## Actualización de la Fabricación del Producto WIX 24042

# ACTUALIZACIÓN DE LA FABRICACIÓN

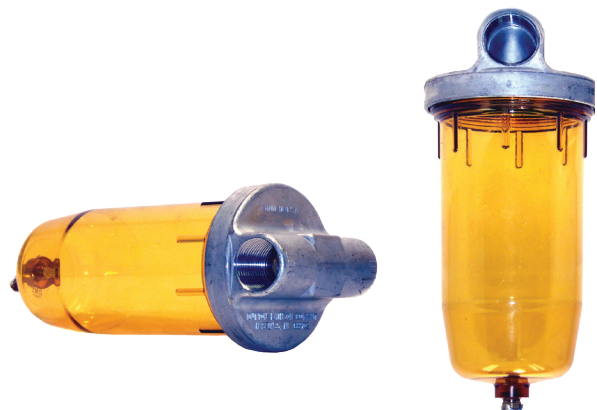
Un cambio en el lugar de la fabricación ha resultado en una modificación en la apariencia del filtro de combustible absorbedor de agua WIX 24042. La tapa de extremo metálica de la construcción previa del filtro ha sido reemplazada por una tapa de extremo de nylon relleno con fibra de vidrio. Este filtro, diseñado para sistemas de combustible GoldenRod<sup>MR</sup>, sigue siendo apto y continúa proporcionando un rendimiento excelente para todas las aplicaciones catalogadas.
